OPTISCHE UND TECHNISCHE ÄNDERUNGEN DER UMLENKROLLE 58850

TECHNISCHE INFO NR. 1013

Mercedes	Citaro, Conecto, Travego
Setra	ComfortClass

Bild 1: 58850 - alte Ausführung

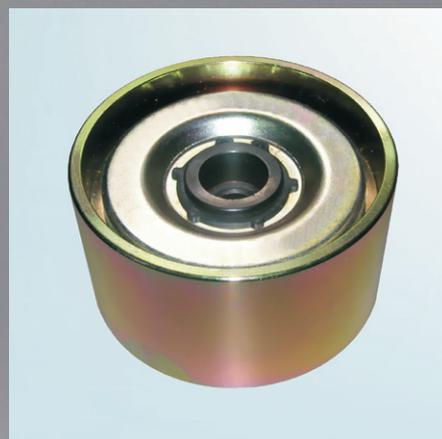
Diese Technische Information zeigt die optischen Merkmale der alten und der neuen Ausführung. Außer der geänderten Produktionsweise zeichnet die neue Rolle ein leichteres Gewicht aus (657g gegenüber 966g der alten Rolle).

Zusätzlich wird die neue Version mit einer Schraube M10x40 ausgeliefert (siehe Bild 2). Diese ersetzt die Befestigungsschraube M10x35 mit der die bisherige Rolle (siehe Bild 1) befestigt wurde.
